SOUBOR VYSVĚTLENÍ ZADÁVACÍ DOKUMENTACE Č. 1

„Novostavba šaten v areálu TJ Popůvky“

Znění žádosti o vysvětlení zadávací dokumentace č. 1:

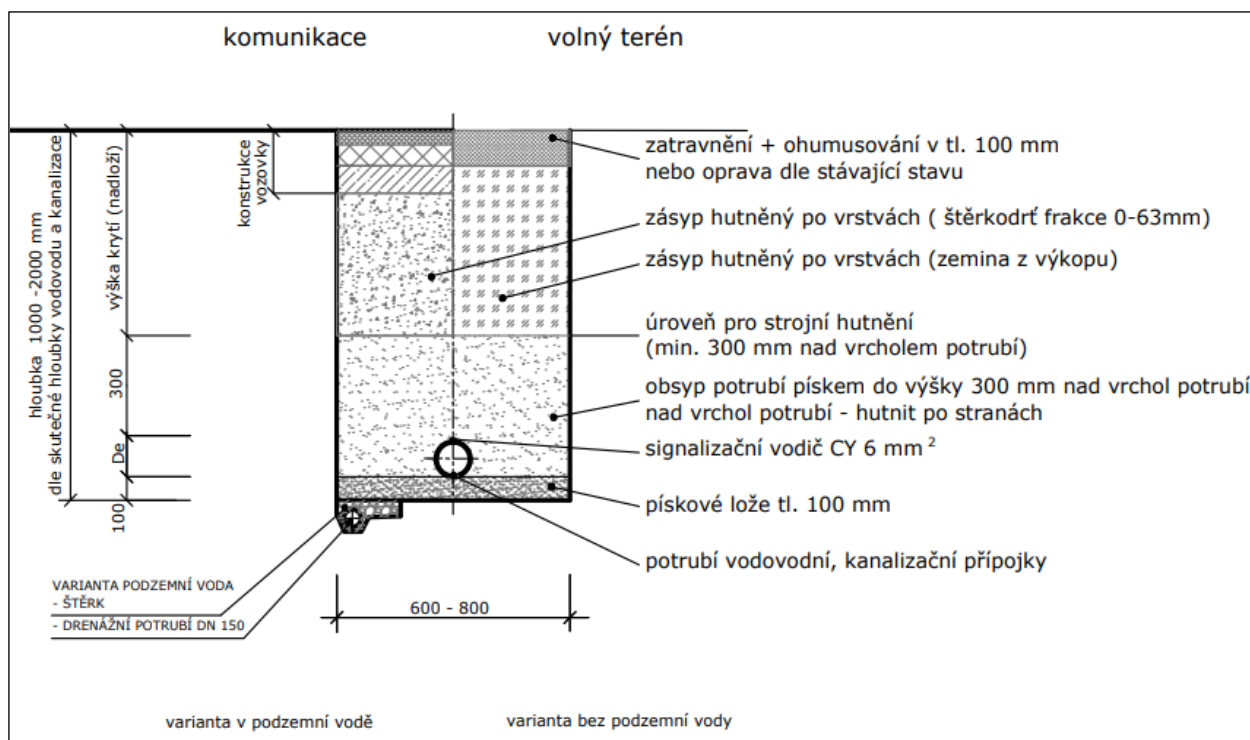
106	713131200	Příplatek zaprvení hmoždin a přerovnání stěn obrouš. polyst. pod lepidlo	kus	3 342,18	jaké je množství v m2?
Díl:	64	Výplně otvorů			d
130	642942111RT4	Osazení zárubní dveřních ocelových, pl. do 2,5 m2 včetně dodávky zárubně 80 x 197 x 11 cm	kus	8,00	specifikace typu zárubně?
131	642942111RT5	Osazení zárubní dveřních ocelových, pl. do 2,5 m2 včetně dodávky zárubně 90 x 197 x 11 cm	kus	2,00	specifikace typu zárubně?
132	642945111R00	Osazení zárubní ocel. požár.1křídla, pl. do 2,5 m2	kus	1,00	včetně dodávky ? Potom specifikace zárubně
Díl:	721	Vnitřní kanalizace			d
186	721100013RA0	Kanalizace dešťová, PVC, D 160 mm, zemní práce	m	31,00	jedná se o zemní práce, nebo o kompletní provedení kanalizace ? Chybí vzorový řez uložení potrubí, rozměry rýhy? Třída zemní?
187	721100013RAB	Kanalizace vnitřní, PVC, D 160 mm, zemní práce rýha 40 x 50 cm	m	56,00	jedná se o zemní práce, nebo o kompletní provedení kanalizace ? Chybí vzorový řez uložení potrubí, rozměry rýhy? Třída zemní?

Pol.č.186 a 187Kanalizace dešťová a vnitřní
- jedná se kompletní provedení kanalizace (agregovaná položka)
- vzhledem k hloubce odkopů terénu se dá předpokládat rýha 40x50cm, vzorový řez viz ČSN EN 1610 – nebo obrázek – velká šířka rýhy je v tomto případě dána velkou hloubkou rýhy a přídatnou drenáží. Drenáž se dává při podzemní vodě.
